2002/5/18聽證會發言資料

出席人：王偉民

RPV SUPPORT SKIRT ANCHOR BOLTS 反應爐支撐裙板錨定螺栓

校正規塊N2, N3位置圖

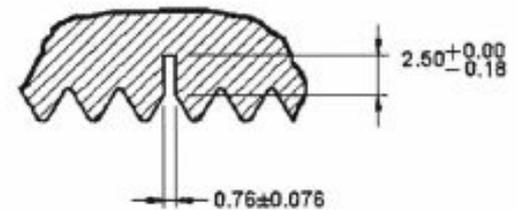
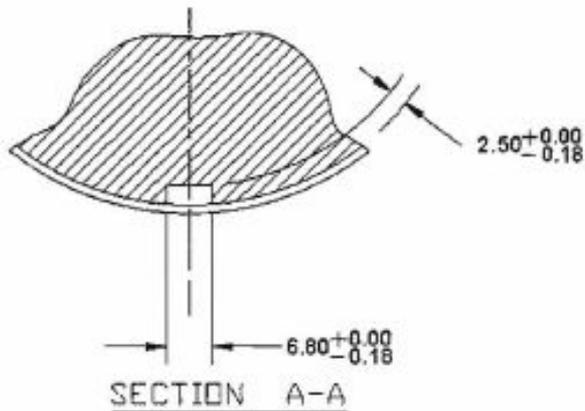
外表面凹槽寬度加工位置
(寬度中心線位於螺紋根部
，並與螺紋平行)，註4

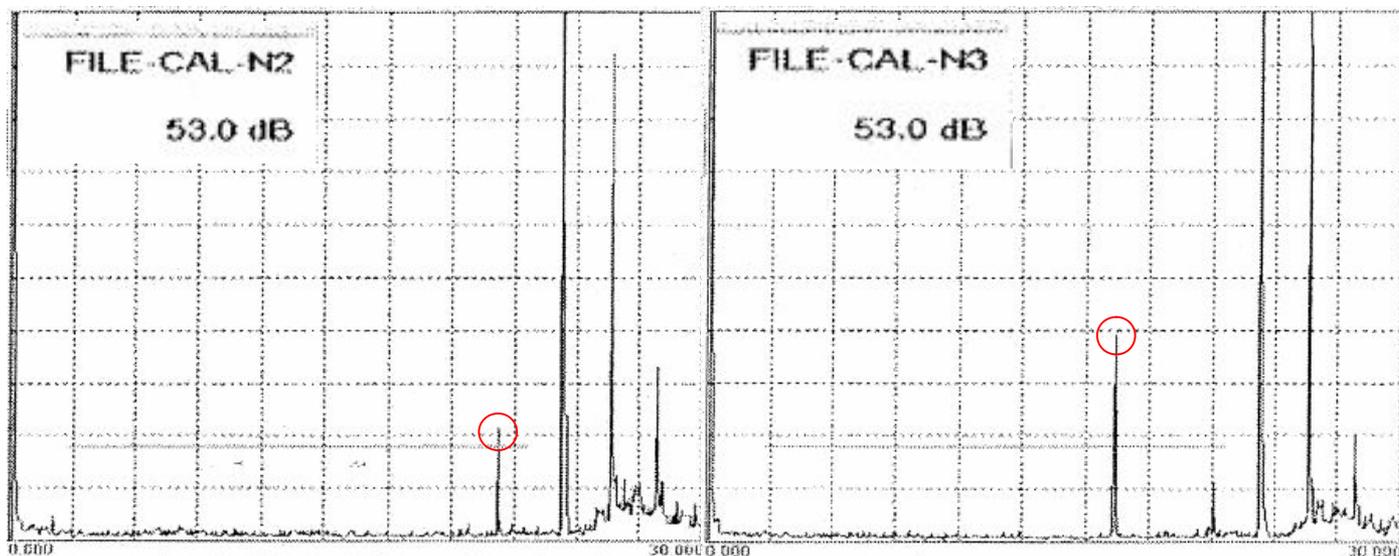
台電刻意大幅調低檢測顯著度，
使顯著度僅達前次檢測 $1/4 \sim 1/2$

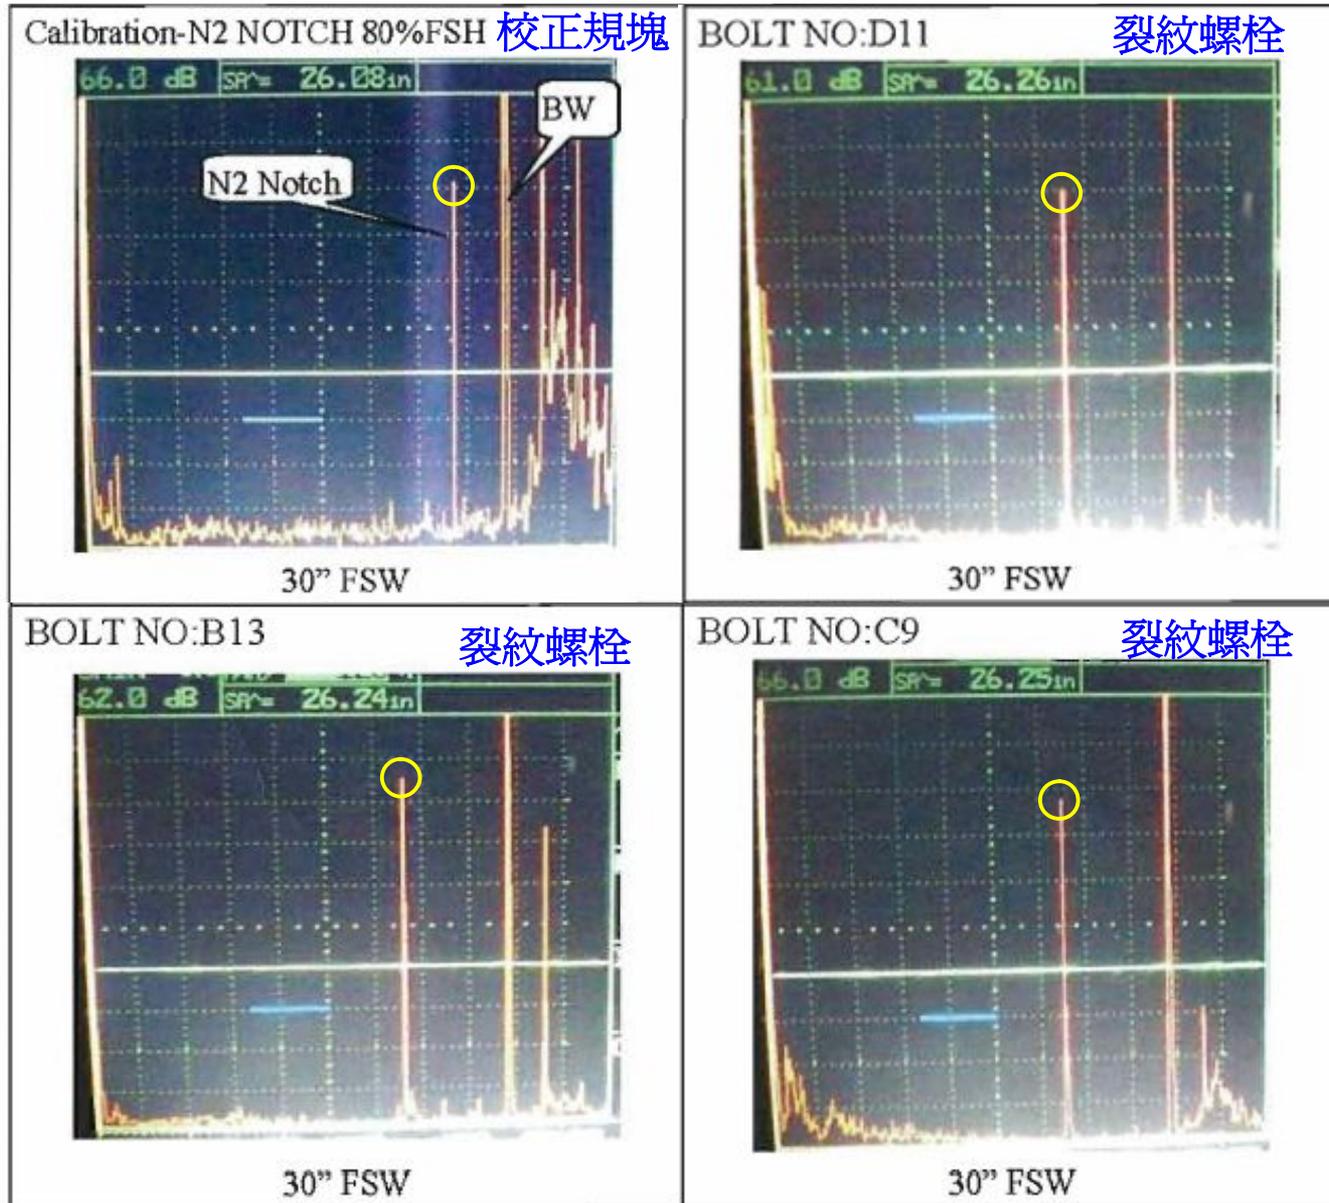
當N2 notch顯著度大幅降低，個別螺栓顯著度亦隨著大幅降低，而使管制機關與社會大眾受其誤導，誤以為沒有裂紋

嚴重裂紋，波幅 >10%

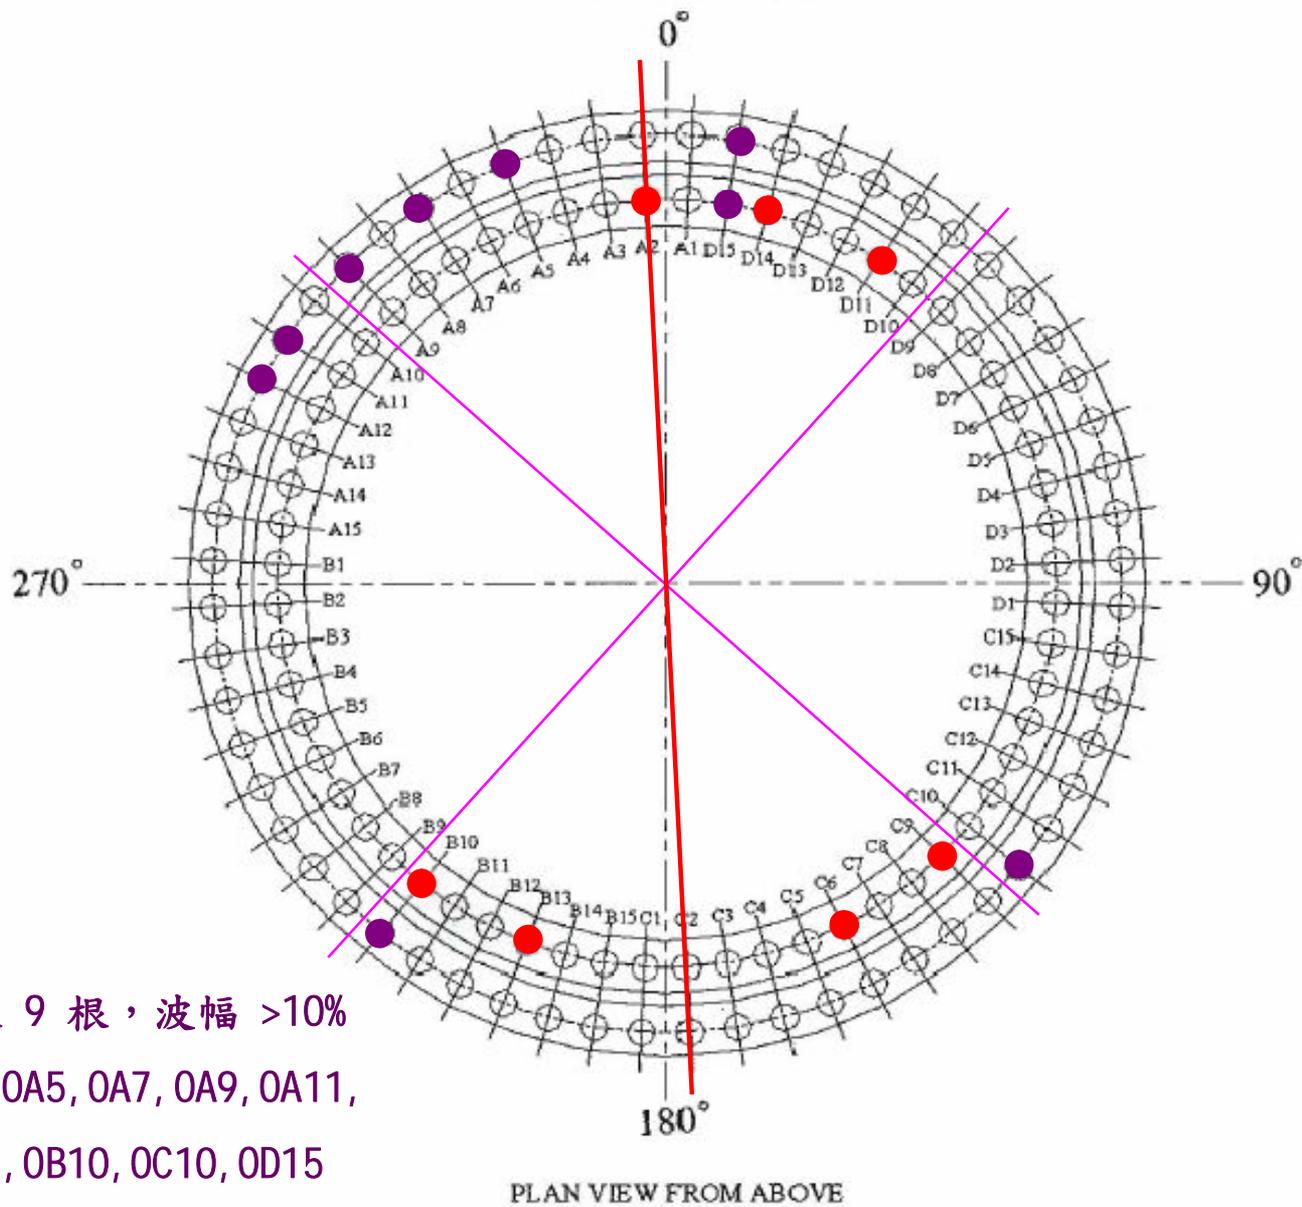
- 嚴重裂紋 9 根，波幅 >10%
計有D15, OA5, OA7, OA9, OA11,
OA12, OB10, OC10, OD15

RPV SUPPORT SKIRT ANCHOR BOLTS 反應爐支撐裙板錨定螺栓

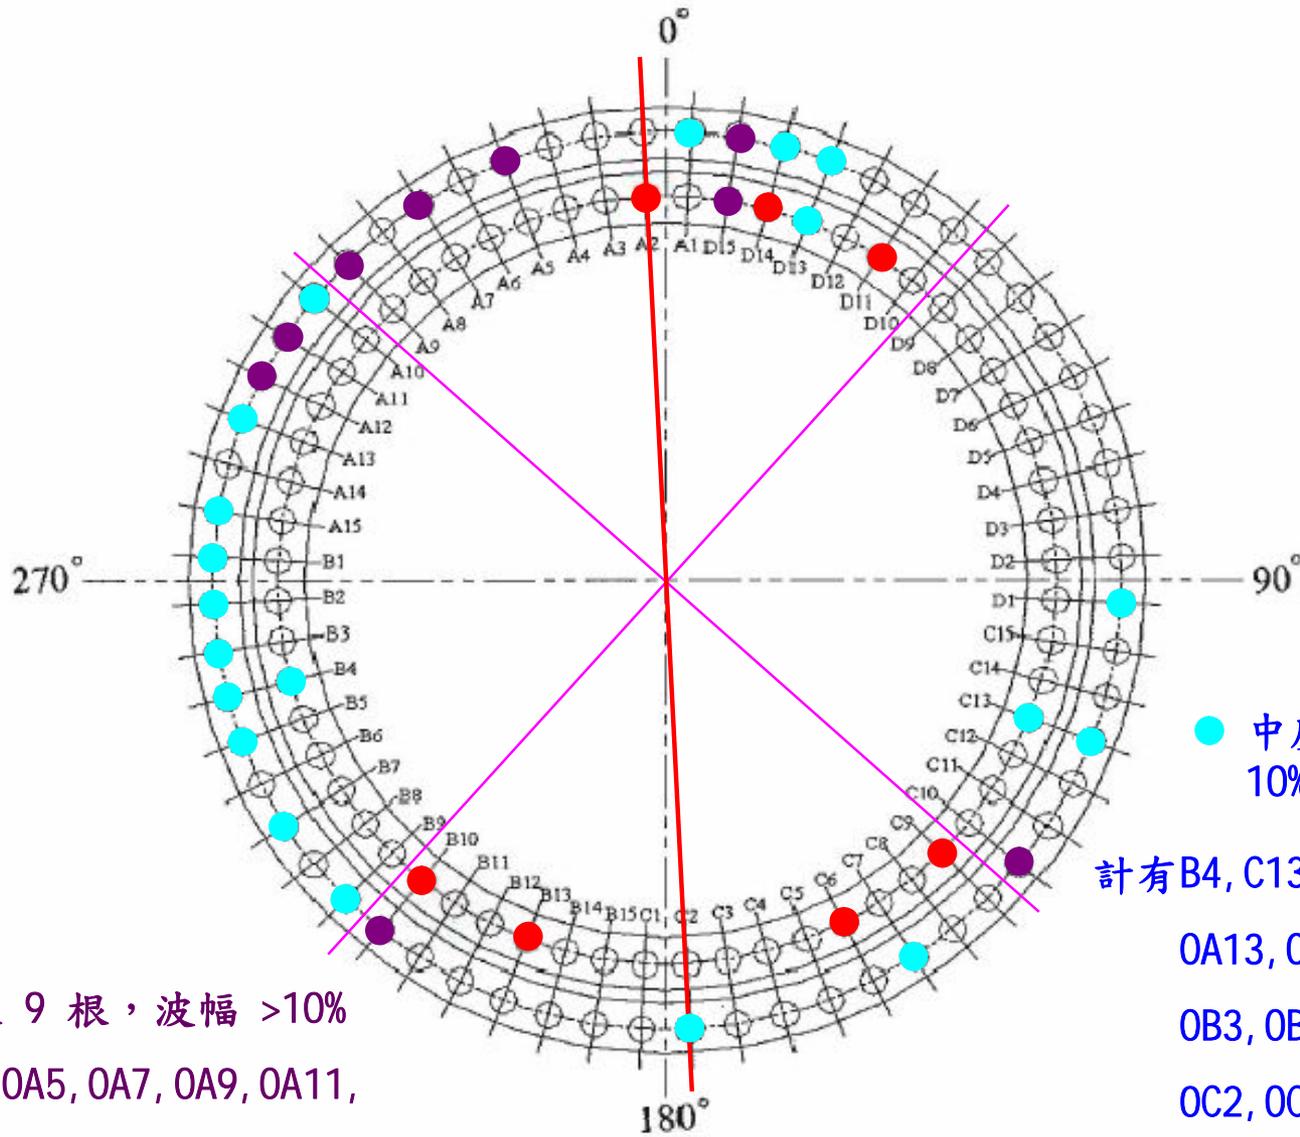
● 嚴重裂紋 9 根，波幅 >10%
計有 D15, OA5, OA7, OA9, OA11,
OA12, OB10, OC10, OD15

● 中度裂紋 20 根，
10% ≥ 波幅 >6%

計有 B4, C13, D13, OA1, OA10,
OA13, OA15, OB1, OB2,
OB3, OB4, OB5, OB7, OB9,
OC2, OC7, OC13, OD1,
OD13, OD14

不合格螺栓逾總數30%

完全斷裂	:	3根，內3、外 0
裂紋深 2.5mm以上	:	4根，內4、外 0
嚴重裂紋	:	9根，內1、外 8
中度裂紋	:	20根，內3、外17
輕微裂紋	:	許多，待統計
輕微裂紋不計，即有36根，達總數30%。
